INFORME TÉCNICO DE INSPECCIÓN No. 002-2021.

PROYECTO:	“VISTA ALEGRE HILLS”	CATEGORÍA: I
PROMOTOR:	TODILYJE, S.A	
REPRESENTANTE LEGAL:	ROBERT TAWACHI CHERRO	
LOCALIZACIÓN DEL PROYECTO:	PROVINCIA DE COLON, DISTRITO DE COLON, CORREGIMIENTO DE SABANITAS.	
FECHA DE INSPECCIÓN:	30 DE NOVIEMBRE DE 2021.	
FECHA DEL INFORME:	30 DE NOVIEMBRE DE 2021	
PARTICIPANTES:	<p>MIAMBIENTE</p> <ul style="list-style-type: none"> • DORIS LUCERO/ SECCIÓN DE EVALUACIÓN DE IMPACTO AMBIENTAL. • YARLENI JULIO/ SECCIÓN OPERATIVA DE FORESTAL. • AGUSTIN SOMOZA/SECCION OPERATIVA DE AREAS PROTEGIDAS Y BIODIVERSIDAD <p>PROMOTOR/CONSULTOR</p> <ul style="list-style-type: none"> • EDUARDO TAWACHI

La Modificación propuesta al Estudio de Impacto Ambiental, consiste en cambiar dos (2) lotes comerciales (MCu3) a residencial (R-E), y desplazar 50 metros a la derecha (*vista del proyecto de frente*) la conexión de la calle principal de acceso al proyecto.

Foto 2. Lote No. 2 contemplado, dentro de la solicitud de modificación para cambiar la zonificación de MCu3 a RE. Al fondo de la imagen se observa Terrazas de Sabanitas, colindante del lote No. 2.

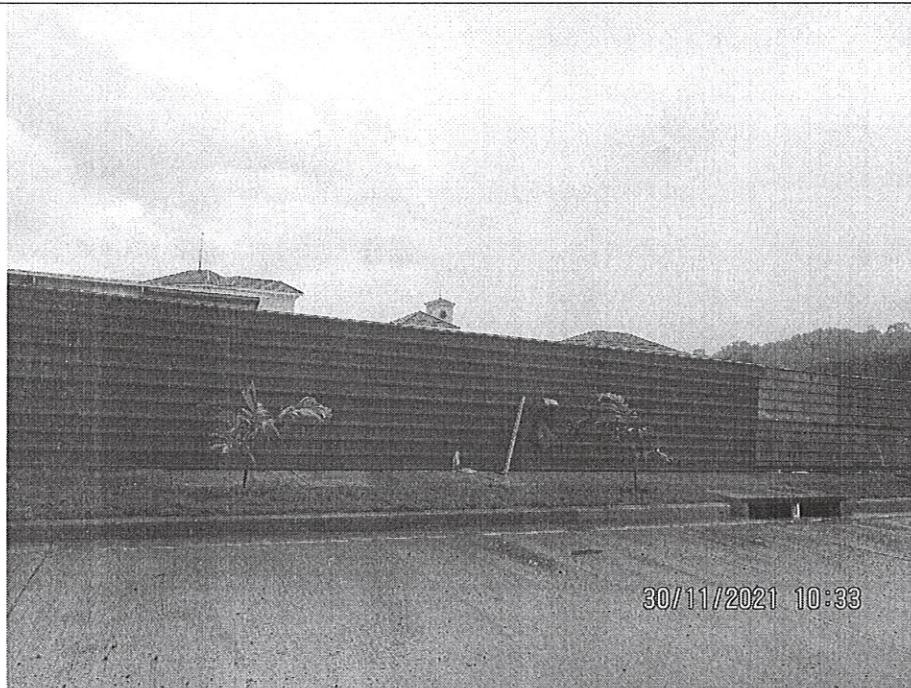
- Uno de los lotes (lote No. 2) contemplados dentro de la solicitud de modificación para cambiar la zonificación de MCu3 a RE, presenta un polígono de 3,150 metros cuadrados aproximadamente. Este polígono se encuentra cercado con zinc de color rojo y está completamente intervenido y compactado con maquinarias, producto de las obras realizadas en el sitio. Es importante resaltar que dicho polígono colinda al oeste con Terrazas de Sabanitas, (ver foto 2 y 3).
